Inyectores de aceite diferentes en el caso de motores de 1.9 litros con unidad bomba-inyector

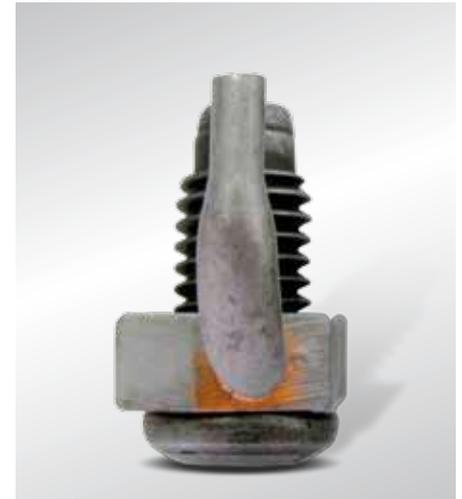
En el caso de las versiones de motores que se citan a continuación, el fabricante ha modificado la refrigeración de los pistones. Debido a la modificación de las aberturas de los canales de refrigeración de los pistones, se utilizan inyectores de aceite modificados. Si se sustituyen los pistones se ha de prestar atención a que estén montados los inyectores de aceite correctos. Las ilustraciones muestran la ejecución vieja y la nueva de los inyectores.

La versión anterior de la refrigeración de los pistones es una así llamada refrigeración combinada. Cuando el pistón está en el punto muerto inferior, el inyector inclinado hacia un lado dirigía el chorro de aceite a la abertura del canal de refrigeración, mientras que con el pistón en el punto muerto superior lo dirigía hacia la parte inferior de la cabeza del pistón. En la nueva versión, con el inyector recto, el chorro de aceite se proyecta siempre hacia la abertura del canal de refrigeración del pistón, con independencia de la posición de éste.

Los pistones suministrados por Motor Service corresponden a la nueva ejecución.

Información sobre piezas	Versión vieja	Versión nueva	Observaciones
Números de referencia de recambios originales de inyectores de aceite*	028 103 157 A ejecución inclinada	038 103 157 B ejecución recta	
Números de referencia de recambios originales de pistones*	038 107 065 CC 038 107 065 CB	038 107 065 DH 038 107 065 DJ	Cilindro 1+2 Cilindro 3+4
Número de artículo del pistón KS	ninguno ninguno ninguno ninguno	99 842 600 99 842 620 99 843 600 99 843 620	Cilindro 1+2 STD Cilindro 1+2 sobremedida +0,5 mm Cilindro 3+4 STD Cilindro 3+4 sobremedida +0,5 mm
